ПРОТОКОЛ № 10

**Консультативної зустрічі щодо перегляду проєктної документації об'єктів
будівництва у Київській області на доступність для маломобільних груп
населення у Київській обласній державній адміністрації
(Київській обласній військовій адміністрації)**

31 серпня 2023 року

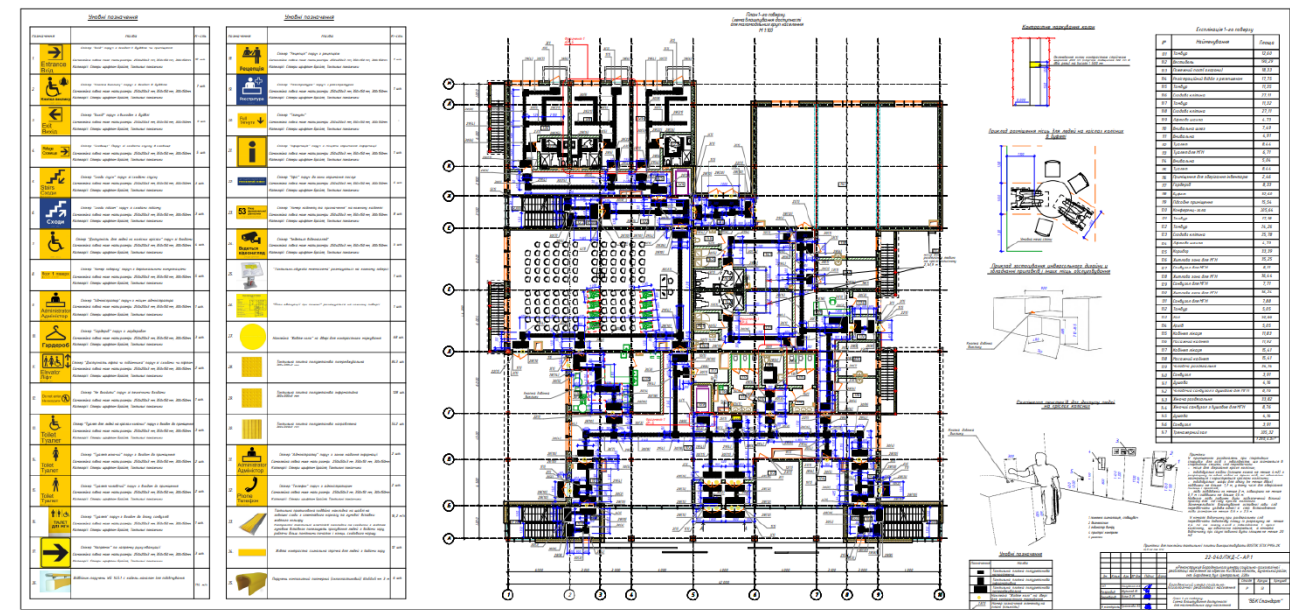
3) Описова частина проєкту з безбар'єрності має відображатись на плані (розміщення санвузлів, напрямок тактильної плитки, паркувальні місця для осіб з інвалідністю, евакуаційні шляхи руху та інше).

Наприклад:

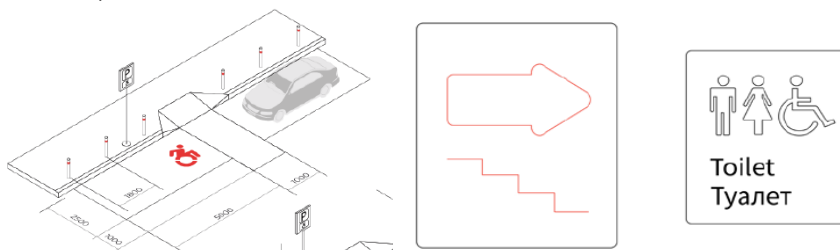
6) Всі двері у просвіті повинні бути мінімум 900 мм у просвіті, на плані зазначені двері, з просвітом 790 мм. Рекомендуємо їх замінити.

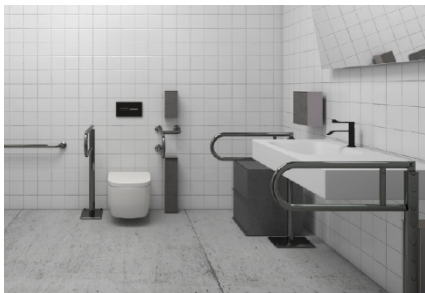
4) Всі двері у просвіті повинні бути мінімум 900 мм у просвіті, на плані зазначені двері, з просвітом 810 мм. Рекомендуємо їх замінити.
